Dato:
30.06.2025

Vår referanse:
24/01826-6

Bistand fra FFI i forbindelse med kartlegging av U-864

Svar på spørsmål knyttet til ammunisjon i vraket av U-864

Figur 2: Tenkt tildekking av forurensset sjøbunn og vrak.

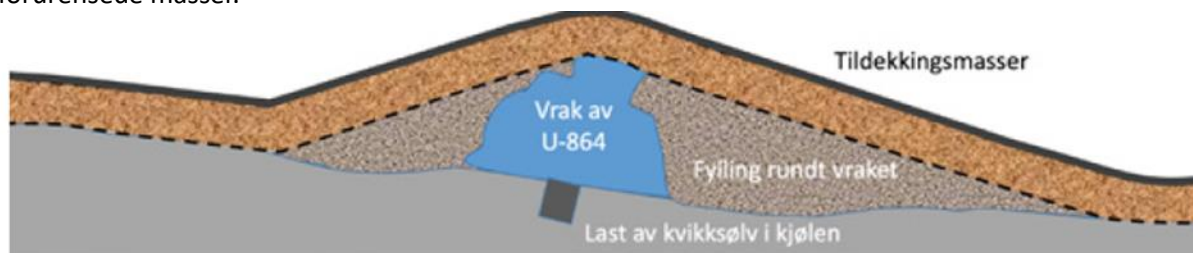
Spørsmål 6: Vrak og forurensede sedimentene skal dekkes til med egnede masser for å forhindre spredning og transport av miljøgifter fra sedimentene til omgivelsene, samt at levende organismer ikke kommer i kontakt med de forurensede sedimentene. Tildekkingslaget er estimert å nå en metning av kvikksølv etter ca. 3 400 år, og da er lekkasjen beregnet til å være 0,3 g/år fra hele det forurensede arealet på 30 000 m² (Forprosjekt U864, Kystverket). Tildekkingslagets tykkelse vil variere med lokasjon, rundt 3 meter tykkelse rundt vraket og i overkant av 1 meter tykkelse for resten av tiltaksområdet, men dette kan også endres noe etter at detaljprosjektering er utført (Figur 2). Tildekkingsmassene vil bli lagt ut ved bruk av en «Rock dumper» - et fartøy som fører massene ned gjennom en trakt og kan slik spre

Vil utlegging av tildekkingsmassene (som beskrevet ovenfor) medføre fare for detonasjon av eksplosiver? Årsakssammenheng må beskrives, sannsynlighet for detonasjon må anslås, samt konsekvens. Hva kan utføres av risikoreduserende tiltak?

Svar på spørsmål 6: U-864 var som tidligere nevnt konstruert for å dykke ned til over 200 meters dyp. Trykkskroget i U-864 vil derfor ha en betydelig styrke. Det er angitt at trykkskroget ved konstruksjon av ubåttypen IX C-40 hadde en tykkelse på 16-18 mm, der minste tykkelse er i endene av trykkskroget¹⁴. Det er tenkt at tildekningsmassen vil være sand og grus med et erosjonslag av stein på toppen. Tettheten på sand og grus er omkring 2 kg/dm³ i luft. I sjøvann vil det være noe mindre tetthet som følge av oppdrift. Om en forutsetter at trykkskroget er vannfylt og har samme styrke som når det var nytt, vil trykkskroget kunne motstå en belastning tilsvarende med at det fylles opp til overflaten med sand og grus (tetthet grus/sand i sjøvann minus tetthet sjøvann multiplisert med maksimal dybde), altså mer enn 160 m overdekning.

Det vurderes å være en lav sannsynlighet for detonasjon ved utlegging av tildekningsmasser. Trykkskroget vil mest sannsynlig fortsatt ha en betydelig styrke som vil kunne tåle en overdekning med mange meter grus og sand før det begynner å deformeres. En forsiktig utlegging av tildekningsmasser over vraket, vil medvirke til at det ikke blir kraftig ytre påvirkning og at posisjonen til vraket opprettholdes. Skulle detonasjon oppstå, vil dette medføre store strukturelle skader og en vil oppleve spredning av forurenset masse fra havbunnen. Om torpedoer detonerer i den ene vrakdelen, vil avstanden være for stor til at torpedoer i den andre vrakdelen vil detonere. En detonasjon vil ikke være en katastrofal hendelse og en vil kun oppleve skade på utstyr i nærheten og mindre skader på fartøy på overflaten.

Tiltak: Forsiktig utlegging av tildekningsmasser, og på en måte som gjør at tildekningsmasser vil støtte opp vraket fra bunnen og opp mot toppen av vraket. Innfylling av stabiliserende masse i torpedorum vil redusere sannsynlighet for at torpedoer lagret i torpedorum vil bevege seg som følge av endring i posisjon til vraket. Det vil også hindre at gjenstander i torpedorum vil treffe torpedoene eller at tennapparat i torpedorommet kan falle ut av lagringsposisjon. Innfylling av stabiliserende masse vil også utgjøre en fordemning ved en detonasjon, slik at effekten av detonasjonen blir lavere.

Figur 3: Tildekking av sjøbunn, men uten tildekking over vrak.

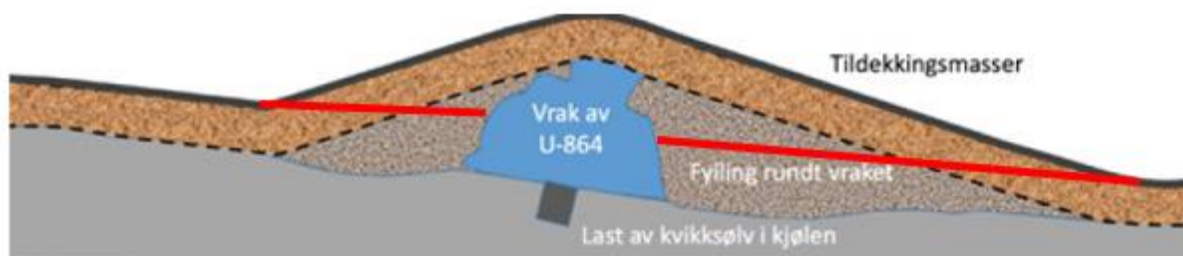
Spørsmål 8: Tildekningsmassene har i tidligere utredninger vært foreslått lagt over hele vraket. Et alternativ til en slik tildekking er å bare delvis legge tildekningsmasser over vraket (Figur 3). En slik løsning har foreløpig ikke vært vurdert teknisk, så det må gjennomføres beregninger for å sikre at hensikten med tildekkingen ivaretas med en slik løsning.

Vil utlegging av tildekningsmassene (som beskrevet) medføre fare for detonasjon av eksplosiver? Årsakssammenheng må beskrives, sannsynlighet for detonasjon anslås, samt konsekvens. Hva kan utføres av risikoreduserende tiltak?

Svar på spørsmål 8: Det vises til svar på spørsmål 6. Om en ikke dekker til hele vraket, vil fordempningen ved en detonasjon være mindre enn om en dekker til hele vraket. Det vil også være en fare for at fiskerivirksomhet eller oppankring skal sette seg fast i vraket og føre til skader på utstyr eller at en avrivning av skrogdeler kan føre til noe spredning av forurensset sediment.

Tiltak: Se svar på spørsmål 6.
